TRANS/WP.29/2003/84
30 juillet 2003

PROPOSITION DE PROJET DE COMPLÉMENT 6 À LA SÉRIE 03
D'AMENDEMENTS AU RÈGLEMENT N° 44

(Dispositifs de retenue pour enfants)

Transmis par le Groupe de travail de la sécurité passive (GRSP)

Figure 1
Agencement pour l'essai d'un dispositif
faisant face vers l'avant»

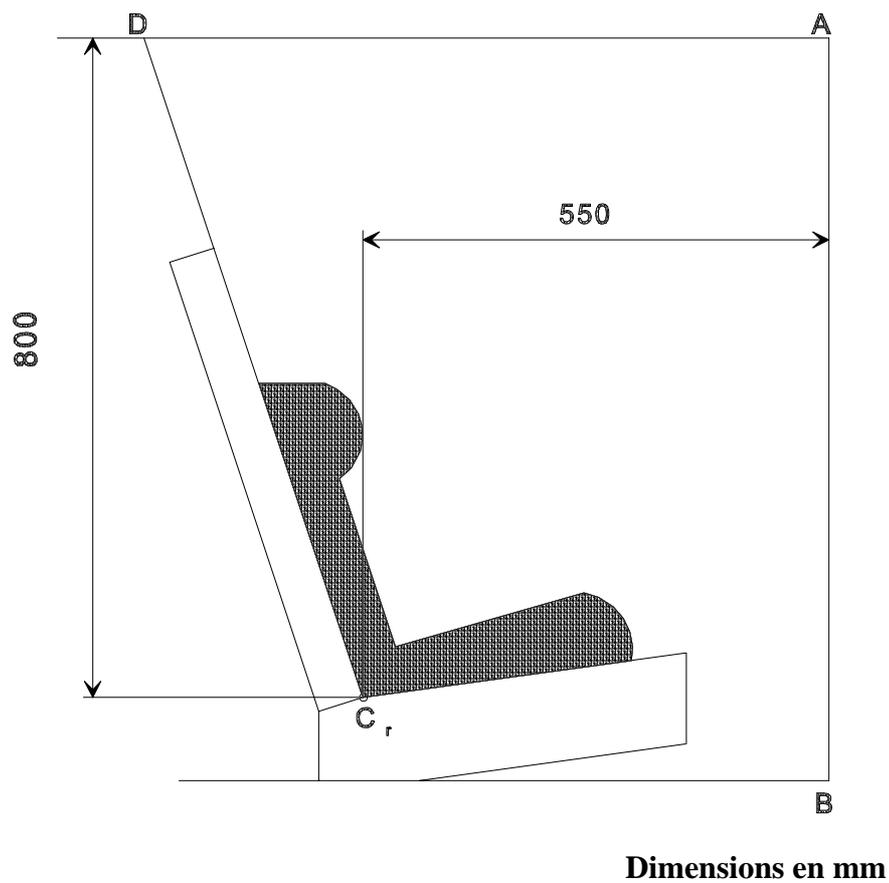
Paragraphe 7.1.4.4.1.1, modifier comme suit:

«7.1.4.4.1.1 Dispositifs de retenue pour enfants faisant face vers l'avant: la tête du mannequin ne doit pas franchir les plans BA et DA, tels qu'ils sont définis à la figure 1 ci-dessous, dans les 300 ms qui suivent le choc ou jusqu'à ce que le mannequin s'immobilise définitivement si cette immobilisation survient avant.

Figure 2
Agencement pour l'essai d'un dispositif
faisant face vers l'arrière»

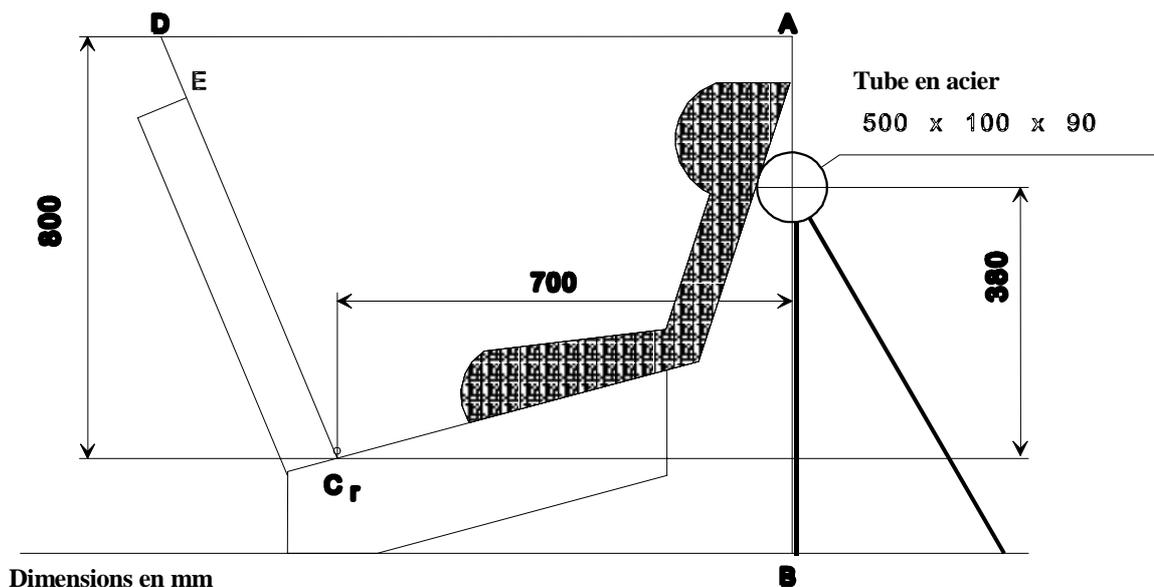
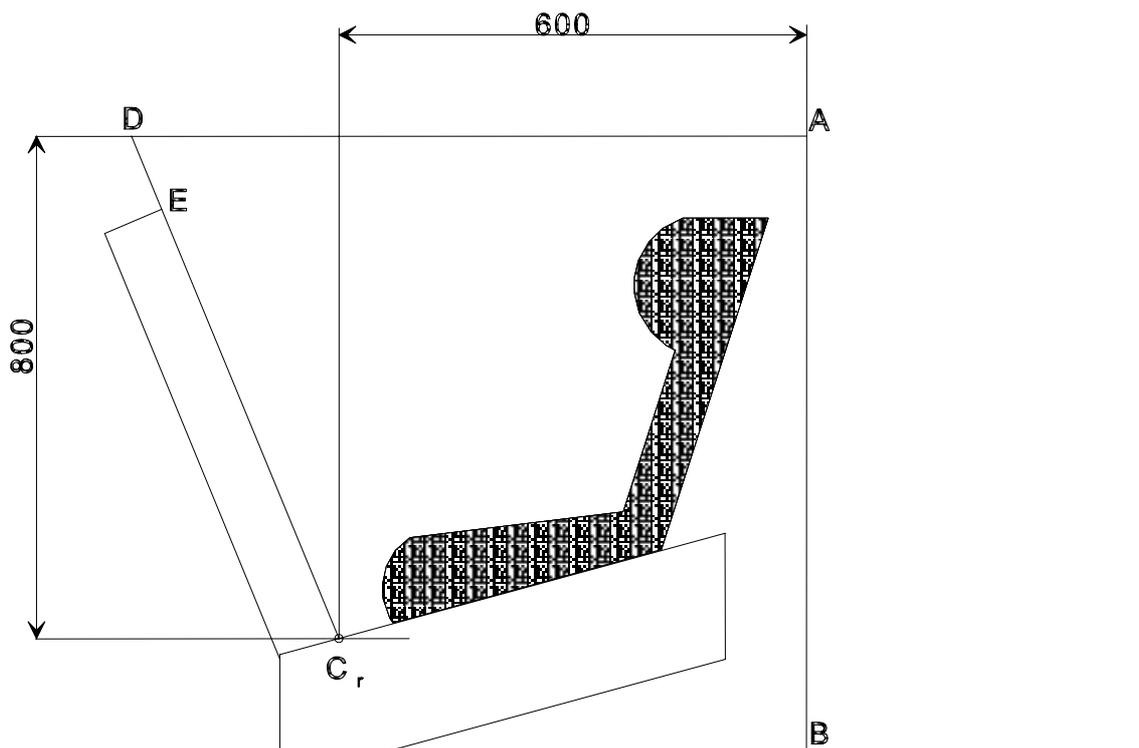
Paragraphe 7.1.4.4.1.2.1, modifier comme suit:

«7.1.4.4.1.2.1 Dispositifs de retenue pour enfants appuyés contre la planche de bord: la tête du mannequin ne doit pas franchir les plans AB, AD et DCr, tels qu'ils sont définis à la figure 2 ci-dessous, dans les 300 ms qui suivent le choc ou jusqu'à ce que le mannequin s'immobilise définitivement si cette immobilisation survient avant.

Figure 1: Configuration normale d'une ceinture de sécurité»

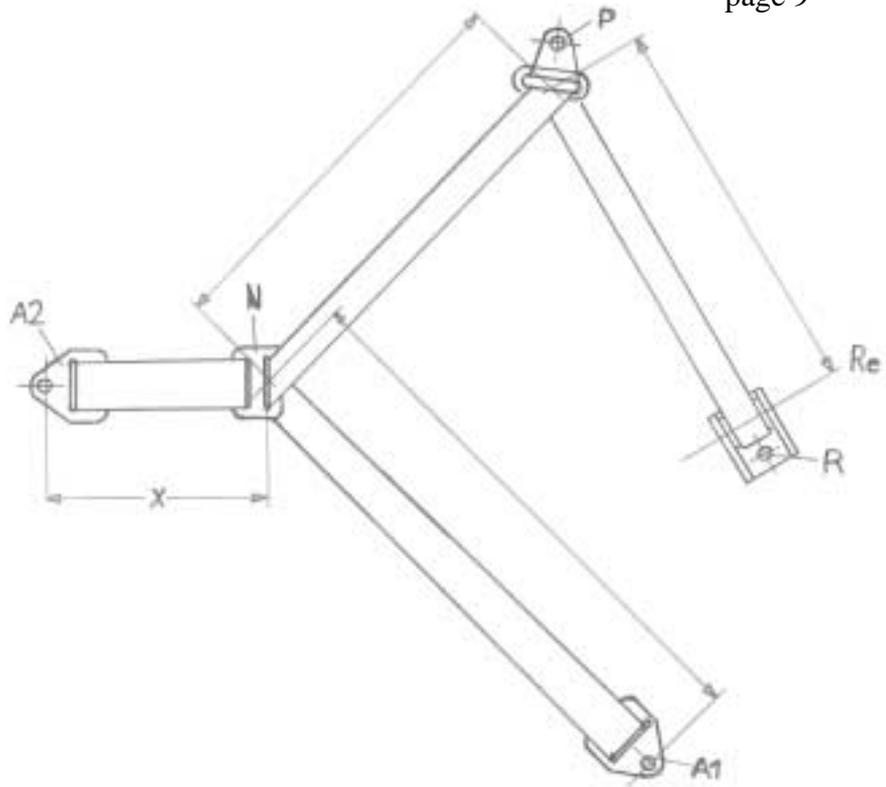
Sur la figure 1 ci-dessous, la valeur de X est de 200 ± 5 mm. La longueur effective de la sangle entre A1 et l'axe médian du bobineau de l'enrouleur R_e (lorsque la sangle est complètement déroulée, y compris la longueur minimale de 150 mm* utilisée pour les essais des catégories universelle et semi-universelle) doit être de $2\,820 \pm 5$ mm lorsqu'elle est mesurée suivant une ligne droite, sans charge et sur une surface horizontale; cette longueur peut être augmentée pour l'essai de la catégorie des dispositifs à usages restreints. Pour toutes les autres catégories de dispositif de retenue pour enfants, la longueur minimale de la sangle enroulée sur le bobineau de l'enrouleur est de 150 mm* .»

Figure 1, modifier comme suit:
